「無停電電源装置の更改」についての質問回答

2022年 11月9日

国立研究開発法人理化学研究所
横浜事業所 契約担当役
研究支援部長 富田 久行
(公印省略)

立面図： 01 外形図 / 結線図： 02 単線結線図

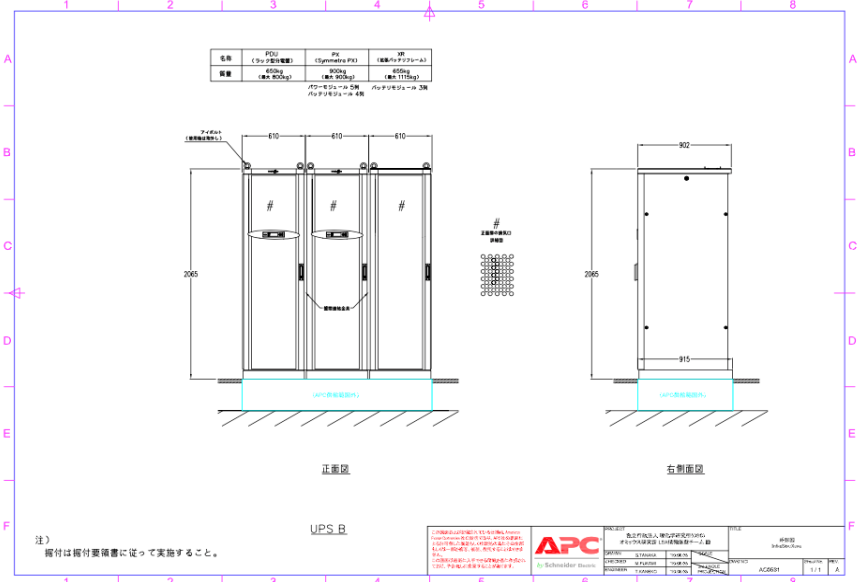
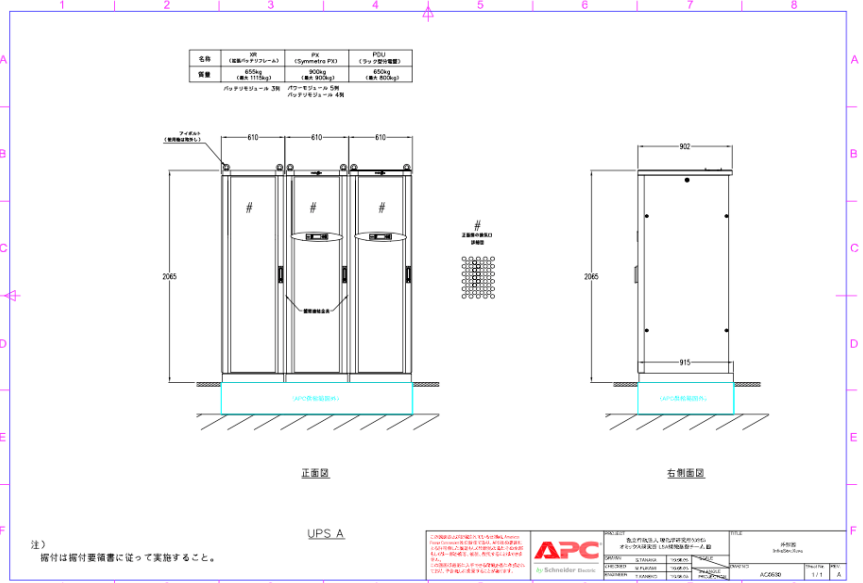
No.	書類の種類	質問対象事項	問合せ事項	回答
1	仕様書	5. 作業内容 1)	現在使用中の無停電電源装置が設置されてる場所の配置図、立面図及び結線図を提示下さい。 またUPS の設置階、搬出及び搬入経路を提示下さい。	別添1を確認すること。 立面図: 01 外形図 結線図: 02 単線結線図 UPSの設置階: 3階 搬出及び搬入経路: 2階入口のスロープを上がってエレベータのところまで台車で移動、エレベータで3階に上がって、そこからB211室まで荷物を移動させること。2階入口からB211までの距離は凡そ150m。尚、入口からB211までの搬出入のルートについては養生を敷設し、床面への傷付着を防止すること。
2	仕様書	5. 作業内容 1)	無停電電源装置(UPS)二次側電源ケーブルに接続された機器はお客様にてく停止>でよろしいでしょうか。	よろしい。
3	仕様書	5. 作業内容 1)	撤去対象の無停電電源装置の廃棄は本調達に含まれますでしょうか。 シュナイダー社の「TRADE-UPS」は利用可能でしょうか。	撤去対象の無停電電源装置の廃棄は本調達に含む。 シュナイダー社の「TRADE-UPS」の利用可否についてはメーカーに問い合わせること。
4	仕様書	5. 作業内容 1) b)	①一次側電源のケーブル長及びサイズをご教授ください。 ②一次側電源のケーブル撤去は同一サーバ室内の想定でよろしいでしょうか。 ③一次側遮断機(開閉器)の開閉作業は本調達の対象外でよろしいでしょうか。	①約20m 2本、CVT 100sq、IV 22sq ②よろしい。 ③対象。1次側遮断器の開閉作業は落札業者にて実施すること。
5	仕様書	5. 作業内容 1) d)	二次側のコンセントに接続されている、サーバ・ストレージ機器等の電源OFF及びコンセントからの抜線作業は本調達の対象外でよろしいでしょうか。	よろしい。
6	仕様書	5. 作業内容 1) f)	電源ケーブルの廃棄は本調達に含まれますでしょうか。	含む。
7	仕様書	5. 作業内容 2)	架台の廃棄は本調達に含まれますでしょうか。	含む。
8	仕様書	5. 作業内容 2)	「※OA パネル等の現状復帰は要求しない」と記載がありますが、OA フロアパネルと 理解して宜しいでしょうか？	よろしい。

配置図： SELD220018 YBICラックレイアウト

UPSの設置階：3階
